MD780 - COMPATIBILITEIT MET DE SMART3G GASDETECTOR IN EXPLOSIEVEILIGE BEHUIZING

TECHNISCHE NOTA

2. WIJZIGINGEN IN DE FIRMWARE VERSIE 1.04.03

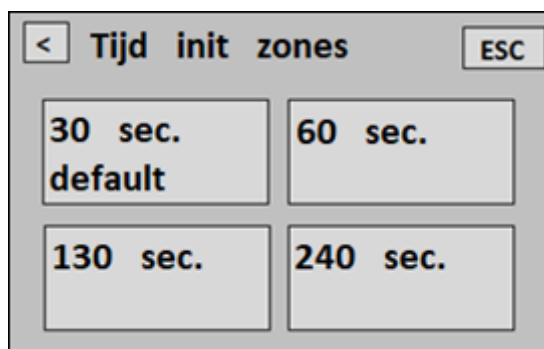
In de nieuwe firmware versie 1.04.03 die in de MD780 gas & CO-detectiecentrales vanaf 1 maart 2023 standaard wordt voorzien, is de opstarttijd instelbaar. De keuze tussen de mogelijke opstarttijden van 30, 60, 130 en 240 seconden kan met behulp van het onderstaande scherm bij de eerste opstart van de MD780 Gas & CO-detectiecentrale worden ingesteld.

Indien nodig kan de opstarttijd via het techniek menu van de MD780 Gas & CO-detectiecentrale achteraf nog worden gewijzigd:

1. Plaats de centrale in bedieningsniveau 2. De standaard pincode : "1234".
2. Selecteer via de navigatie toetsen de software knop "techniek".
3. Druk op deze software knop en geef de standaard techniekcode in : "4321".
4. Via de software knop "Tijd init zones" kan de opstarttijd worden gewijzigd.
